OPINIA KOMINIARSKA Nr 33/18

z wyniku przeprowadzonych oględzin - ekspertyzy urządzeń ogrzewczo-kominowych

dotycząca mieszkania nr DOM LUDOWY W OŚINACH  
sporządzone przez posiadającego wymagane uprawnienia mistrza kominiarskiego:

Szkic orientacyjny: przewodów kominowych - rut z dachem

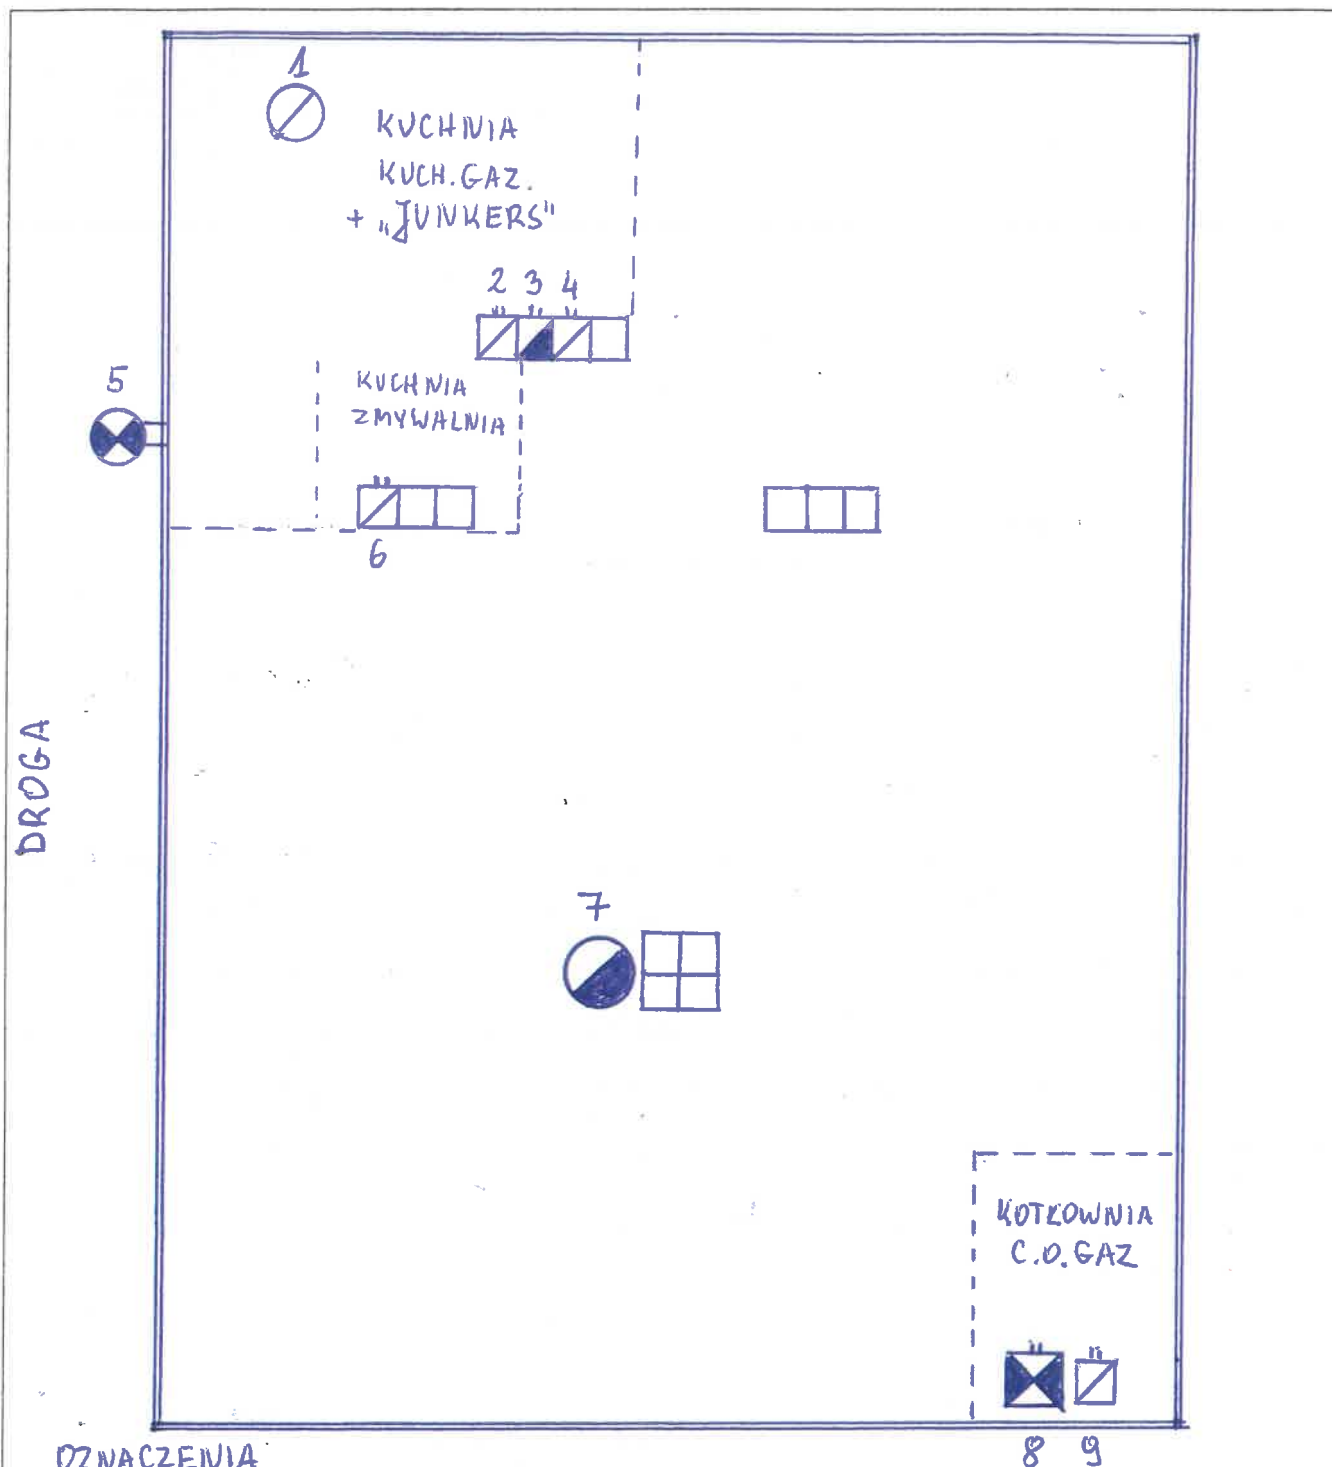
Przewód(y) nr 1, 2, 4, 5, 6, 8, 9 (patrz szkic na odwrocie) odpowiadają – nie odpowiadają wymaganiom niżej wymienionych przepisów i może (mogą) – nie może (nie mogą) być przeznaczone do podłączenia:

Nr 1 - kratka wentylacji wymienniej z kuchni - wyłot na dachowy

Nr 2 - pochłaniacz pary z kuchni

Nr 4 - kratka wentylacji wymienniej z kuchni

Nr 5 - gazowy podgrzewacz wody typu "Gunkers" z zamk. kom. spalania

Nr 6 - kratka wentylacji wymienniej z kuchni - zmywalnia

Nr 8 - kocioł gazowy c.o. z zamkniętą komorą spalania

Inne uwagi: Nr 9 - kratka wentylacji wymienniej z kotłowni

Przewodem powietrzno-spalinowym ma być rura koncentryczna, kwasoodporna wbudowana w przewód murem
